深圳市生物医药创新产业园扩建提容项目（G14320-0134）  
修改前总平面图

深圳市生物医药创新产业园扩建提容项目（G14320-0134）  
修改后总平面图

总平面图修改如下:

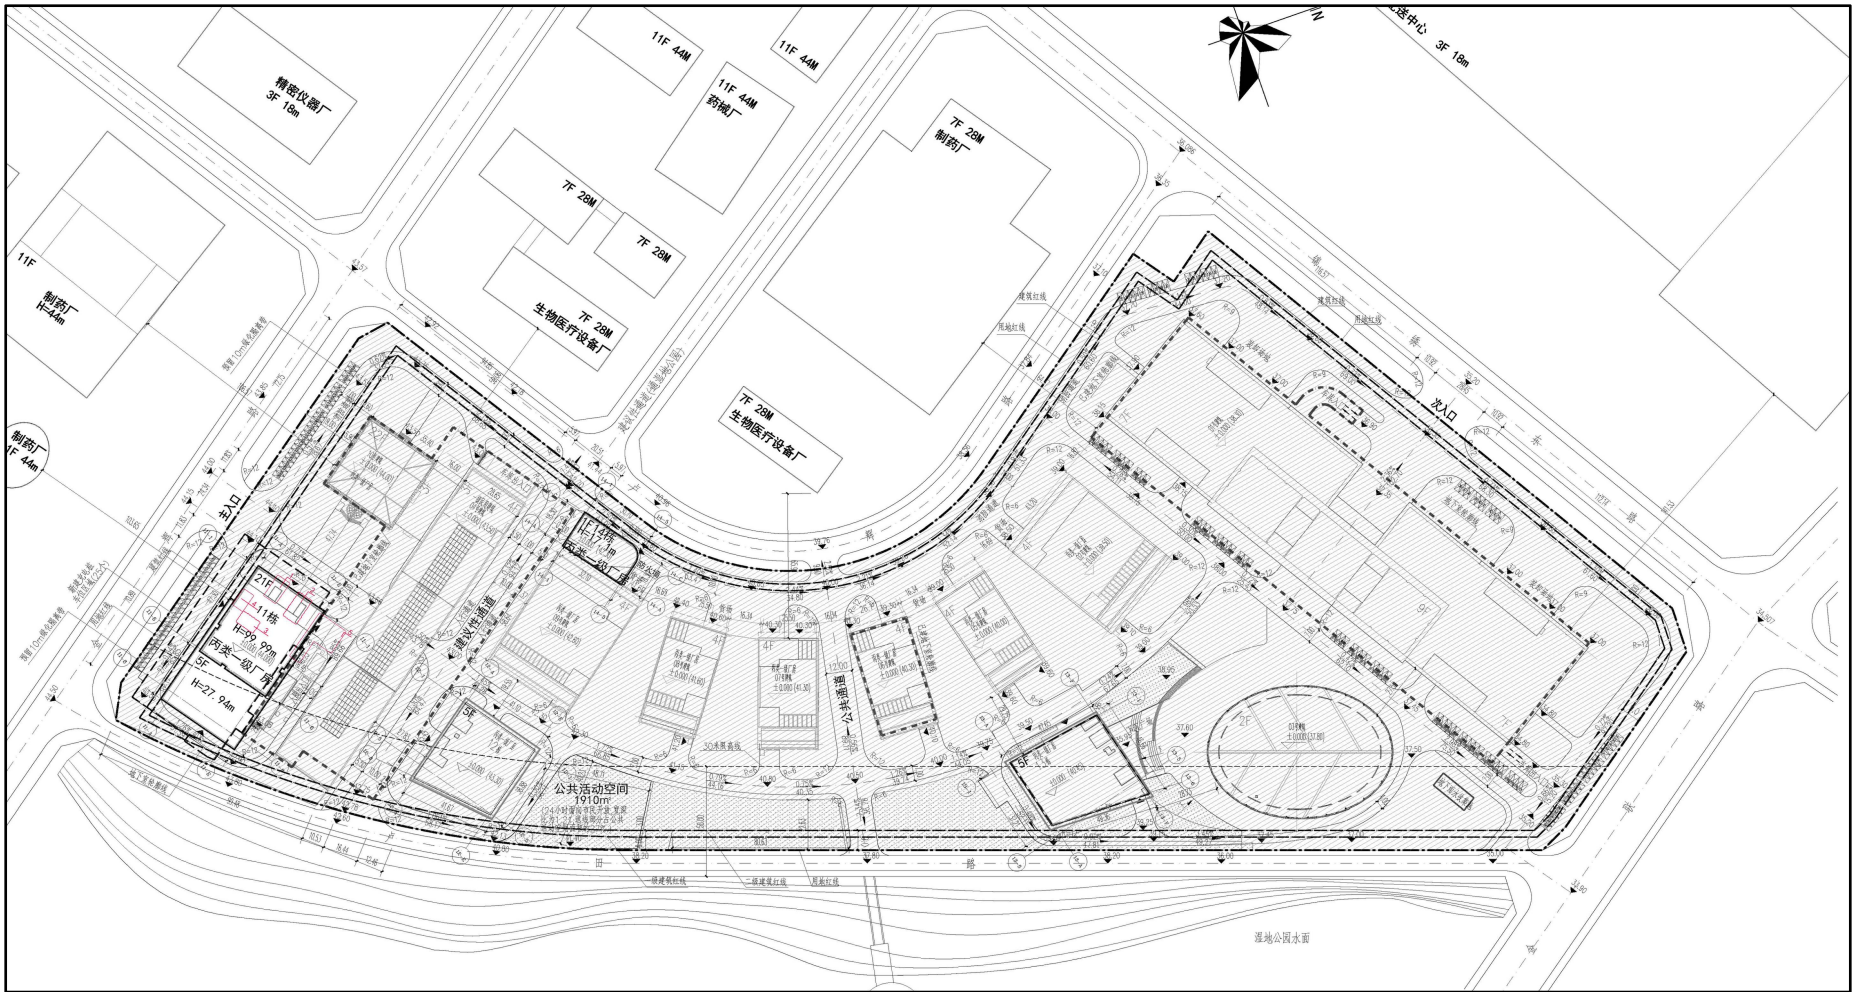
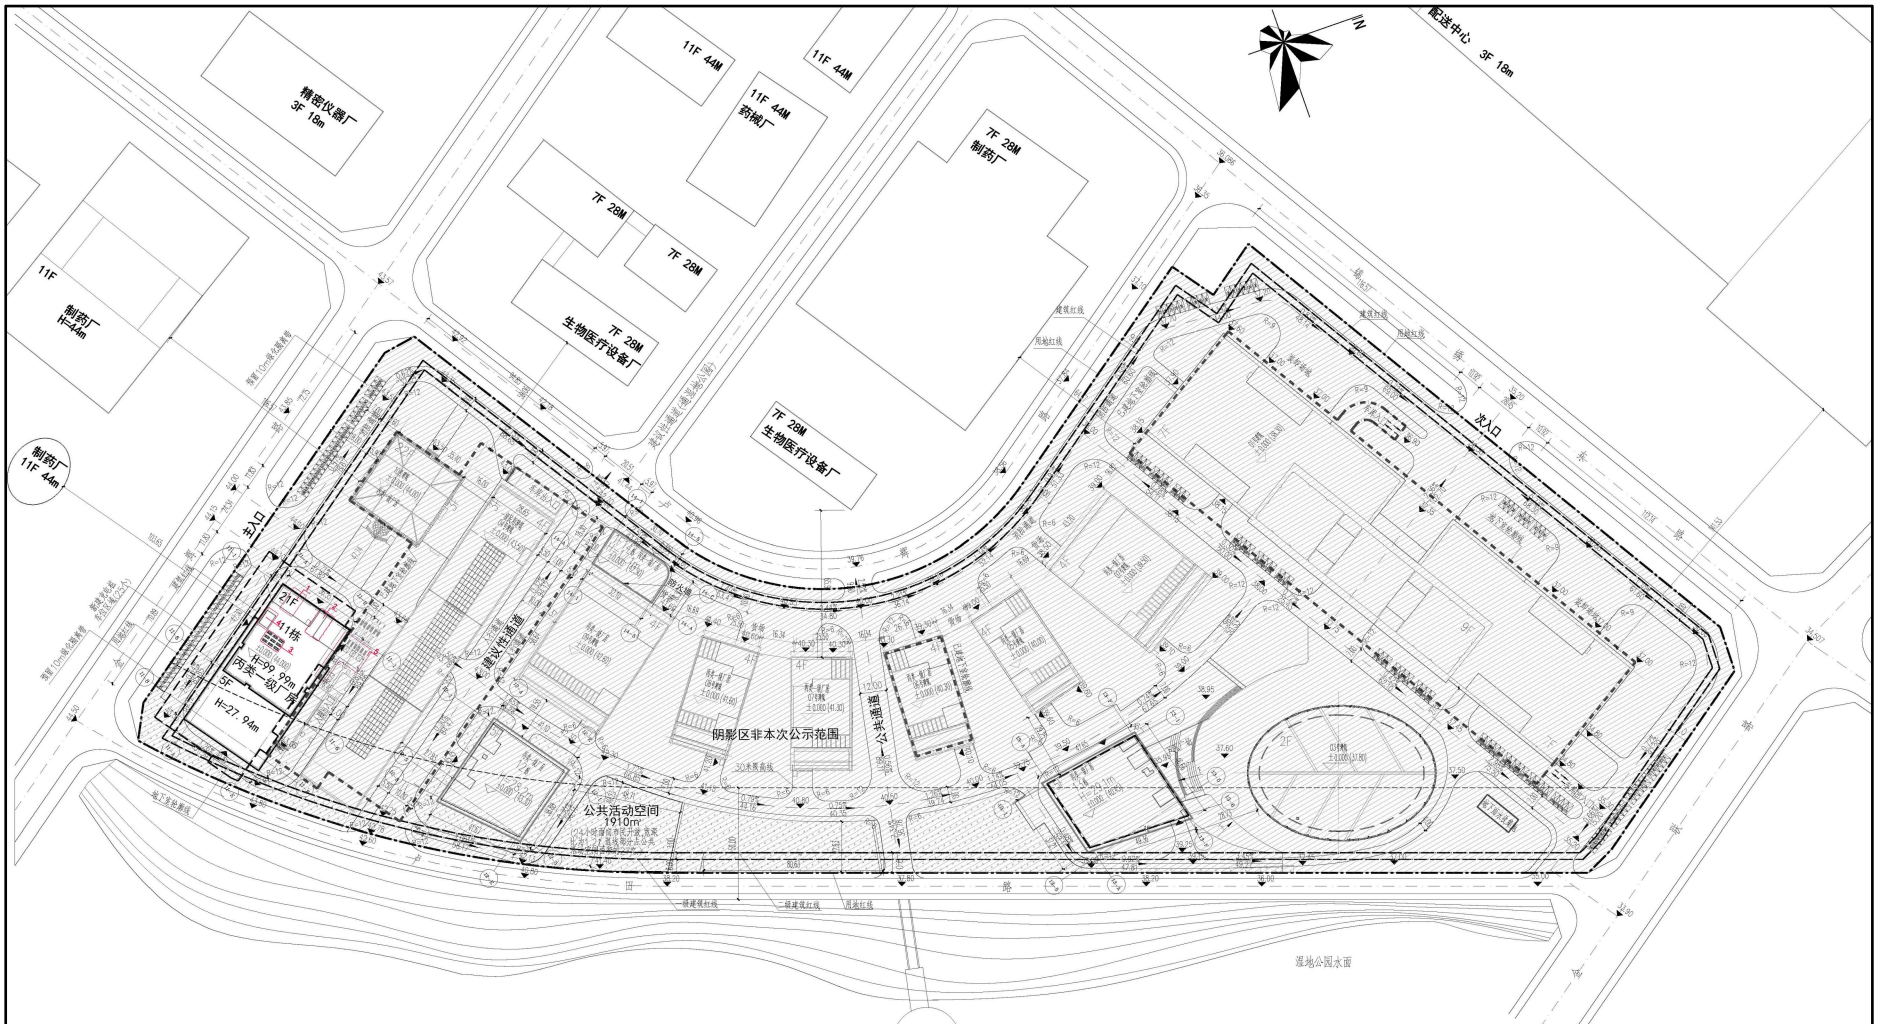
- 1、11栋电梯机房轮廓调整；2、11栋屋顶取消机房；3、11栋屋面增加设备基础；4、11栋屋面增加设备机房；5、11栋首层调整卸货平台及坡道。
